# VOLVO

| PRODUKT | AVD. | GRUPP |
|---|---|---|
| BETR. Bytesintervall absorbtionsplatta Motorgas 240, 340 | | NR. 22 |

### Ändrad bytesintervall för absorbtionsplatta

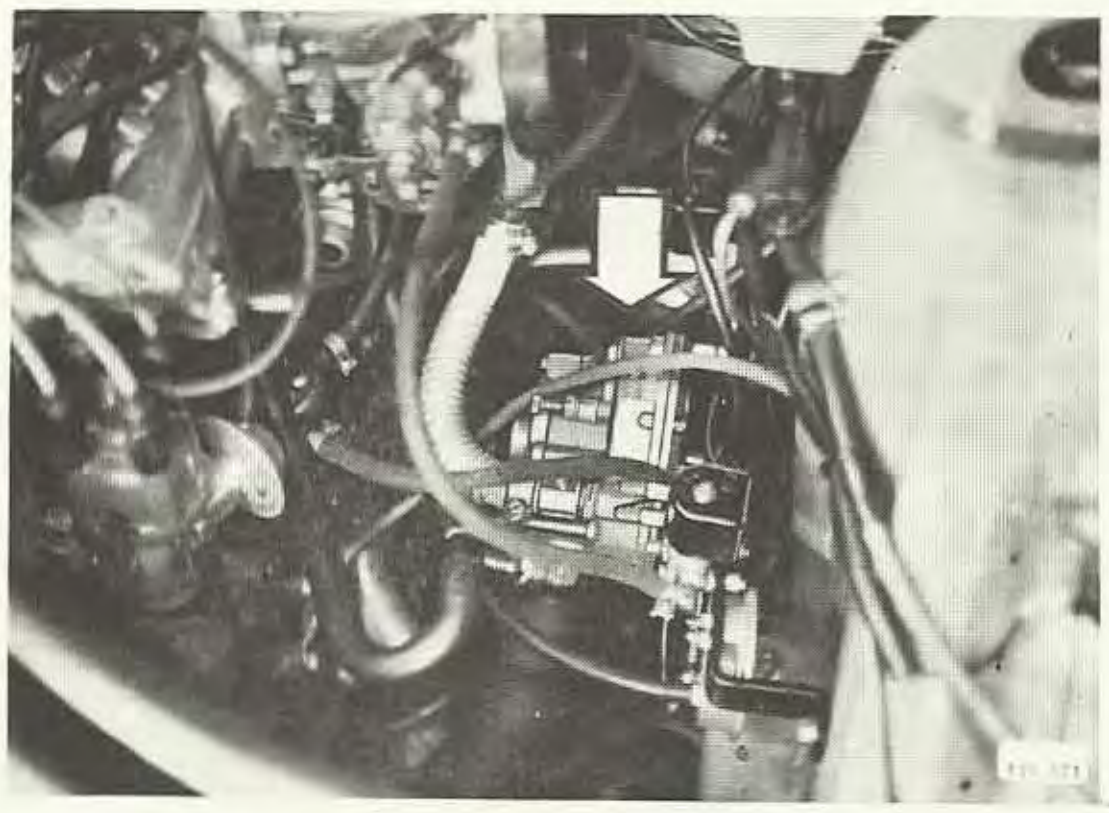
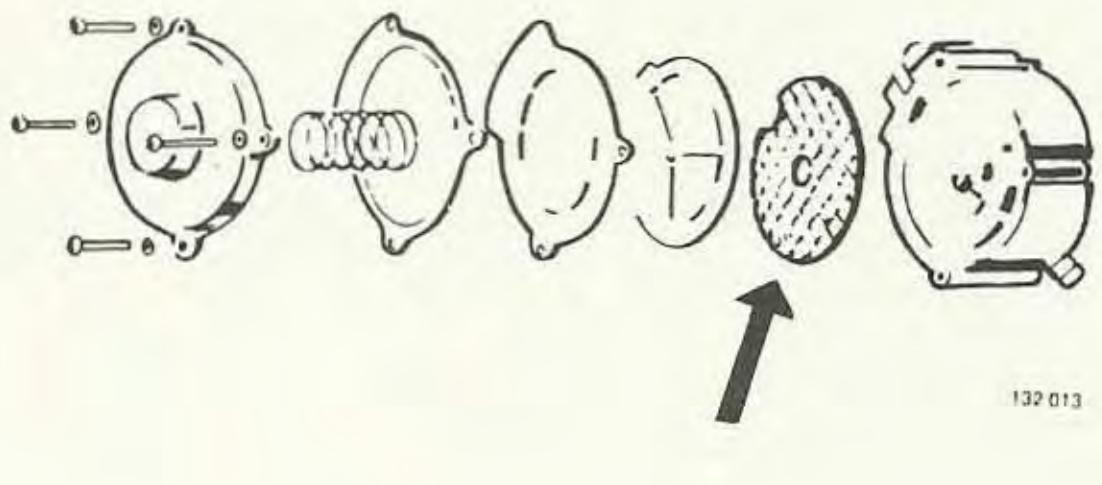
Bilar utrustade för motorgas har en förångarregulator.

I regulatorn finns en absorbtionsplatta som tidigare skulle bytas var 80.000:e km. Denna bytesintervall är ändrad. Byte ska nu ske var **40.000:e km.**

**40 000 km**
